品	SS671BNML	品	手洗付密結タンク	1 / 2
番	3307 I DINML	名		1 / 3

衛生陶器補修品互換性情報 No. E0020

| 件名 タンク取付ナット・ボルト互換性の件

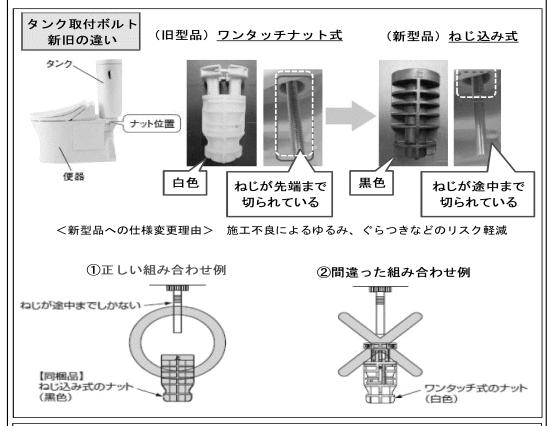
タンク取付ボルトを交換する場合、ナットの組み合わせによっては互換性がないため、 以下の注意事項をご確認のうえ、正しい組み合わせでセットしてください。

- * 正しい組み合わせでない場合は、タンクと便器との固定が不安定となり、水漏れする可能性があるため、必ず正しい組み合わせで施工してください。
- ①正しい組み合わせ:ねじが途中までしかないボルトとねじ込み式ナット(黒色)
- ②間違った組み合わせ:ねじが途中までしかないボルトとワンタッチナット(白色)
- * タンク取付ボルト(発注品番: HH12022)を手配し、 同梱している2セット全てを上記正しい組み合わせで交換してください。
